ZMĚNA CENY STAVBY

I/35 Studená Loučka - Podolí

SO 01 Studená Loučka – Podolí km 209,000 – 211,680

Krycí list ZBV

1/35 - Studená Loučka - Kodolice
 Odvodňovací pero 1 km 0,153
 měřičský list

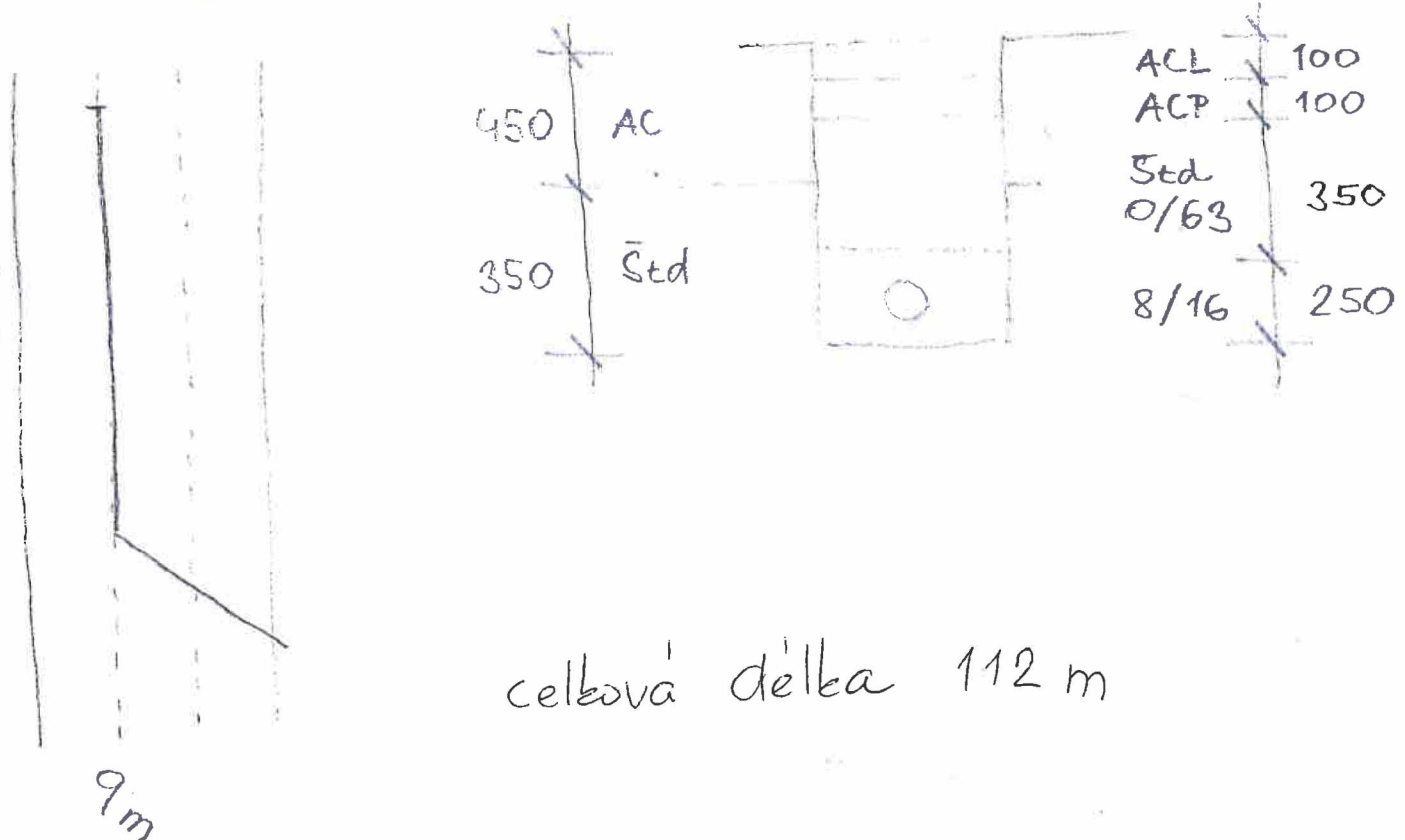
- 1) Frézování stav. zvláště vrstvy 0,25m ~ 28 m³ (112 m²)
- 2) Vybourání - " - 22,4 m³
- 3) Výkop - šed 39,2 m³
- 4) Úprava dna výkopu 112 m²
- 5) drenáž $\varnothing 100$ mm vč. obsypu šed 8/16 a separační geotextilie 200g 112 m
- 6) zárys rýhy šed 0/63 vč. hutnění po vrstvách 61,6 m³
- 7) ACL 11,2 m³
- 8) ACP 11,2 m³
- 9) spojovací poschiz 112 m²
- 10) kamenná dlažba ~ vyústění pera ~ 11 do bet. lože (vč. 98m PVC KG DN 125)

1/55 Studena Loučka - 15000
Odvodňovací pero 2

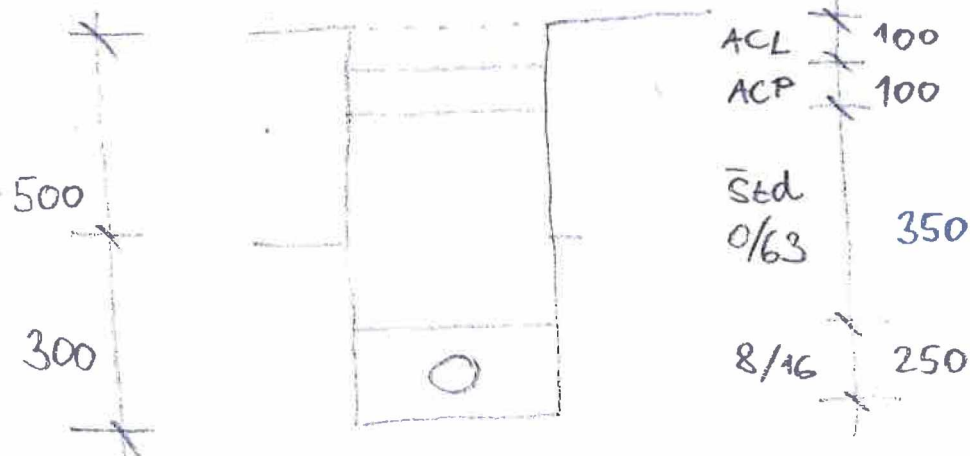
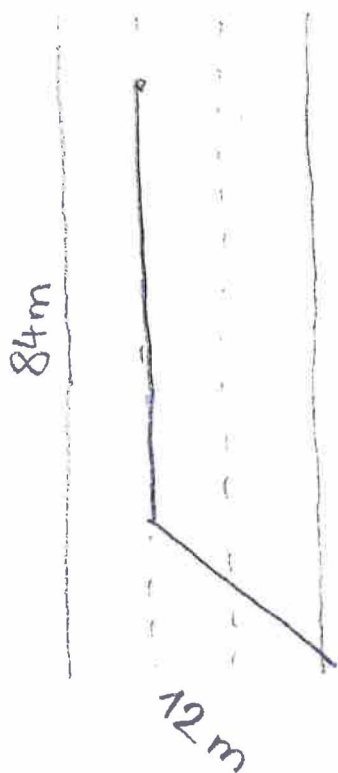
- 1) Frézování stáv. živičné vrstvy tl. 0,25 m - ~~142~~⁹⁶ m² ~ 24 m³
- 2) Vybourání - " - 24 m³
- 3) Výšp štěr 28,8 m³
- 4) Úprava dna výšpu 96 m²
- 5) drenáž ϕ 100 mm vč. obsypu 8/16 a rep. geotex. 96 m
- 6) Zdsyp 0/63 vč. hutnění po vrstvách 52,8 m³
- 7) ACL 9,6 m³
- 8) ACP 9,6 m³
- 9) spojovací postřik 96 m²
- 10) Lamenná dlažba do bet. lože - vyústění pera ~ 1 m²
(vč. 0,5m PVC KG DN 1,25)

1/55 studena Louča - rodolí
 Odvodňovací pero 3

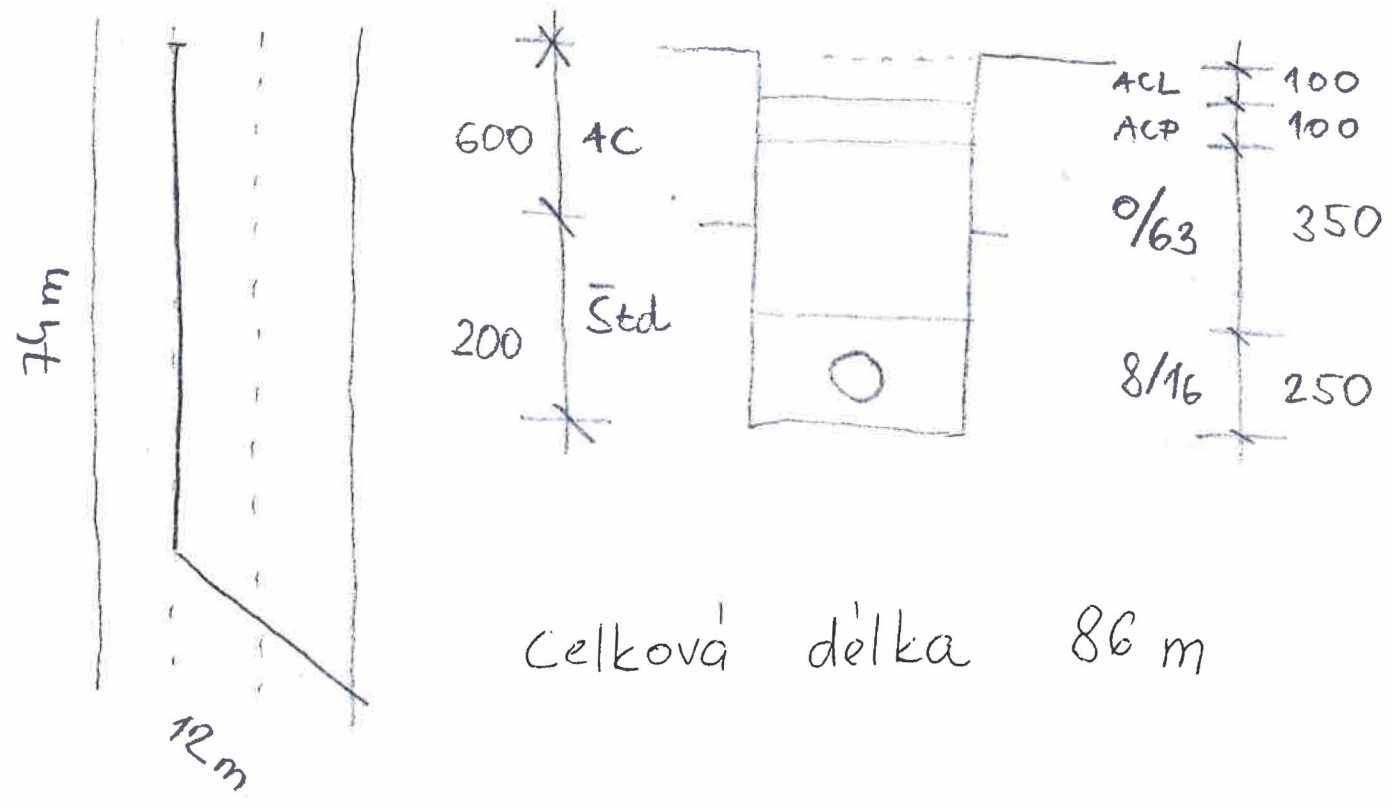
- 1) Frézování stáv. živičné vrstvy tl. 0,25 m = 86 m² - 21,5 m³
- 2) Vybourání - - -
- 3) Výšop štd 30,1 m³
- 4) Úprava dna výšopu 86 m² 17,2 m²
- 5) drenáž ø 100 mm vč. obšpu ø 1/6 a štp. 2 generacie ... 86 m
- 6) zášyp ø 63 vč. hutnění po vrstvách 47,3 m³
- 7) ACL 8,6 m³
- 8) ACP 8,6 m³
- 9) spojovací pozřie 86 m²
- 10) kamenná dlažba do bet. lože - ušaceni pera - 1 m²
 (+ PVC KG DN 125 - 0,5 m)

§ 1/35 studená Loupa - rodok 17. října 115
 Odvodňovací pero 4 km + 0,926

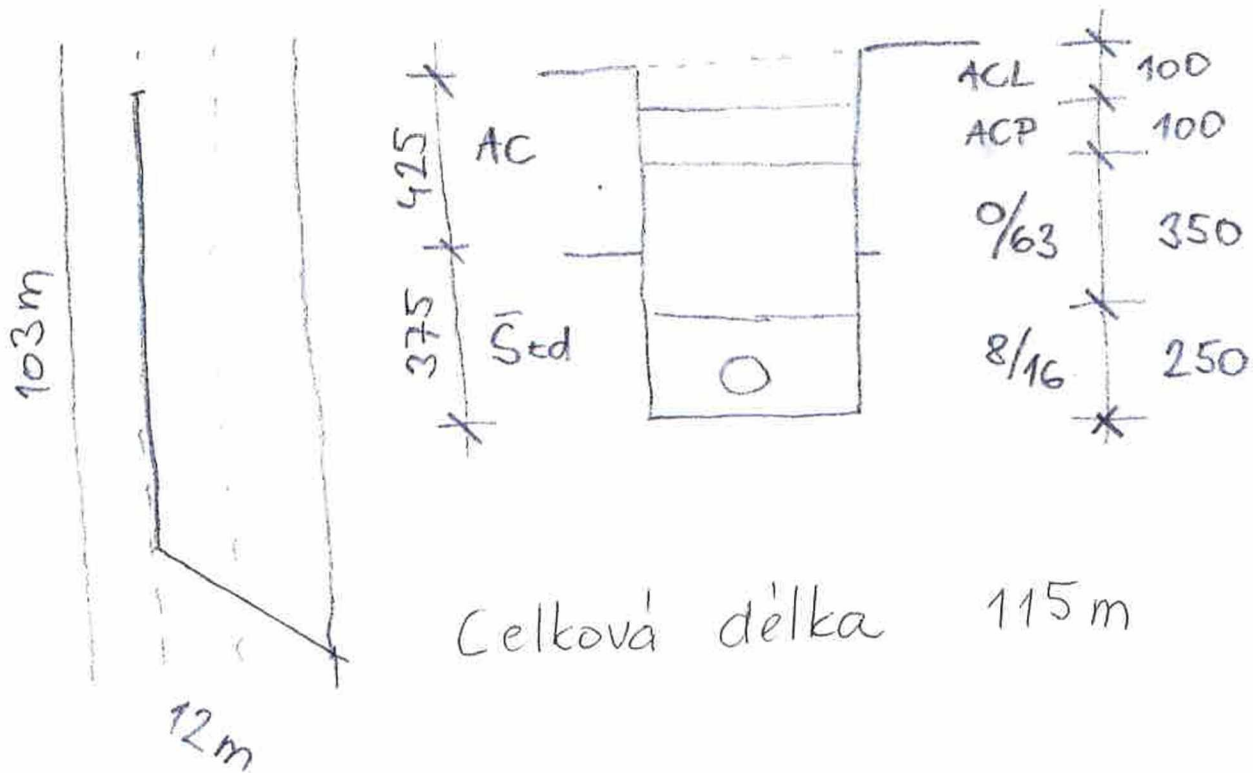
- 1) Frézování stáv. živé vrstvy tl. 0,25m - 115m² - 28,45 m³
- 2) Vybourání - " - 20,13 m³
- 3) Výšop Std - 43,13 m³
- 4) úprava dna výšopu 115 m²
- 5) zásyp 0/63 vč. huštění po vrstvách ~ 63,3 m³
- 6) drenáž Ø 100 mm vč. obsypu 8/16 a separační protexilke 115 m
- 7) ACL 11,5 m³
- 8) ACP 11,5 m³
- 9) spojovací pásník 115 m²
- 10) kamenná dlažba do bet. lože - vyústění pera (+
 + PVC KG DN 15 - 0,5 m) - 1 m²

1/35 Studená Louča - Podolí
Odvodňovací pero 5

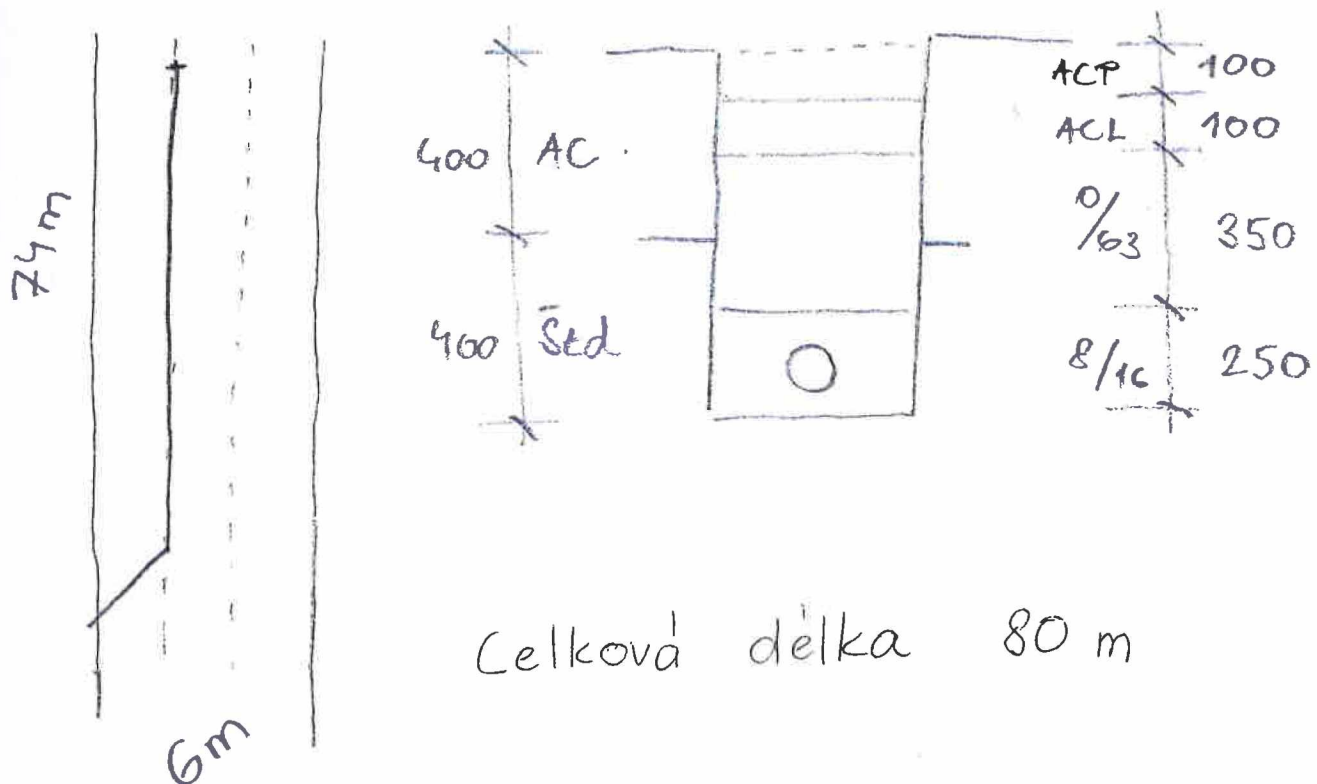
- 1) Frézování stáv. živičné vrstvy tl. 0,25 m - $80\text{m}^2 \cdot 20\text{m}^3$
- 2) Vybourání - " - 12m^3
- 3) Výkop šed 32m^3
- 4) Úprava dna výkopu 80m^2
- 5) drenáž $\phi 100\text{mm}$ vč. obsypu 8/16 a sep. geotextilie 80m
- 6) ACL 8m^3
- 7) ACP 8m^3
- 8) Zásyp 0/63 vč. hutnění po vrstvách 44m^3
- 9) spojovací postříek 80m^2
- 10) kamenná dlažba - vyústění drenáže - 1m^2
tl. 0,25
do bet. lože (+ 0,5 m PVC KG DN 125)

Odvodňovací pero 6

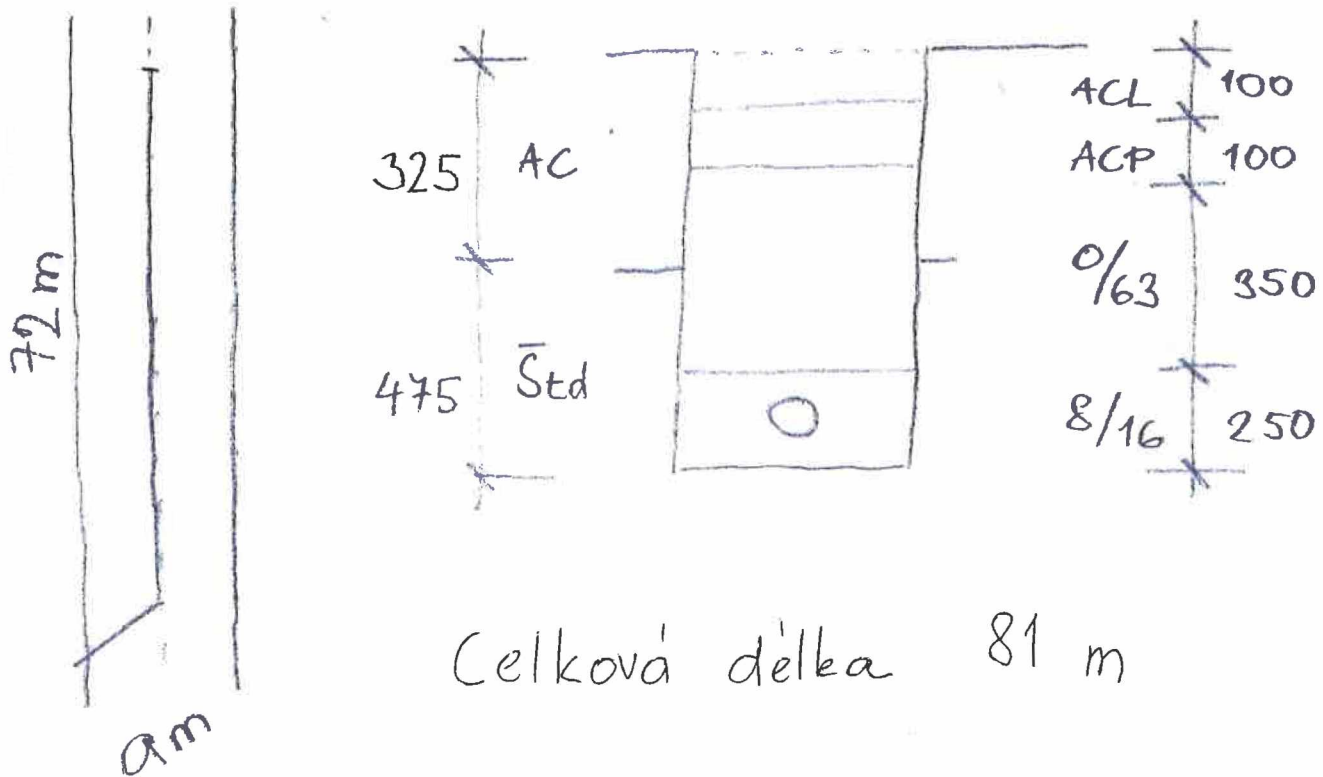
- 1) Frézování stáv. živičné vrstvy tl. 0,25 - $81\text{m}^2 - 20,25\text{m}^3$
- 2) Vybourání - - - $6,08\text{m}^3$
- 3) Výkop štd $38,48\text{m}^3$
- 4) Úprava dna výkopu 81m^2
- 5) Drenáž $\phi 100\text{mm}$ vč. obsypu 8/16 a sep. geotextilie 81m
- 6) Zásyp štd 0/63 vč. hutnění po vrstvách $44,6\text{m}^3$
- 7) spojovací postřík 81m^2
- 8) ACL $8,1\text{m}^3$
- 9) ACP $8,1\text{m}^3$
- 10) Vyuštění drenáže: kamenná dlažba do bet. lože 1m^2
PVC KG DN 125 - $0,5\text{m}$
